Verslag huishoudelijke elektrische installatie op laagspanning en zeer lage spanning

Referentie: **009-20261110-01**	Datum controle: **10/11/2026**
Keurder: **009**

Eigenaar:	**Onbekend**	EAN-code:	**541448820073579708**
Adres installatie:	**A. Verhasseltstraat 49 bus 2A, 1780 - Wemmel**	Nummer teller(s):	**1sag110541084**
		Distributienetbeheerder installatie:	**Fluvius**
Datum uitvoering installatie:	☐ Vóór 01/10/1981 ☑ Tussen 01/10/1981 en 01/06/2020 ☐ Vanaf 01/06/2020		
Type:	☑ Wooneenheid ☐ Niet-huishoudelijk ☐ PV ☐ Batterij ☐ Laadpaal

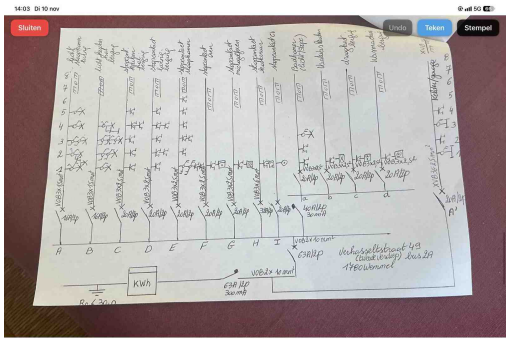
B17 - De voedingsspanning is niet op elk bord vermeld (Boek 1: 3.1.3.3).

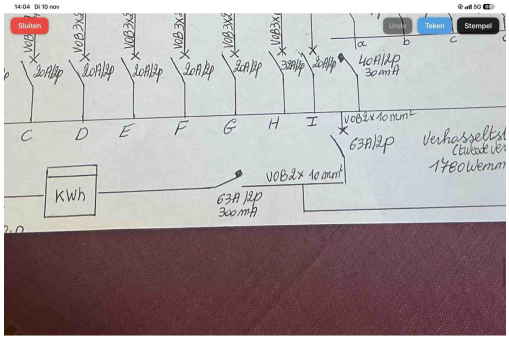
S03 - Niet elk lichtpunt, contactdoos en/of sturingseenheid is genummerd in de juiste volgorde op het ééndraadsschema (Boek 1: 3.1.2.1).

S04 - De spanning en/of de aard van de stroom is niet vermeld op het ééndraadsschema (Boek 1: 3.1.2.1).

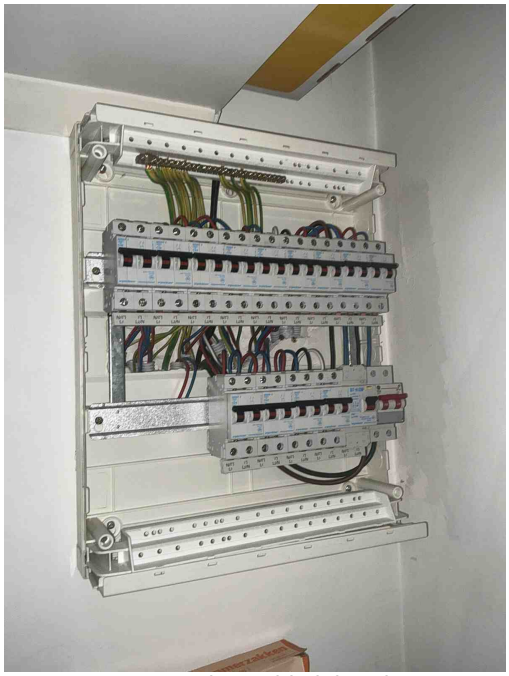
S02 - Het ééndraadsschema strookt niet met de werkelijkheid (Boek 1: 3.1.2.1).
Opmerking: Automaat meter 50A geen 63A
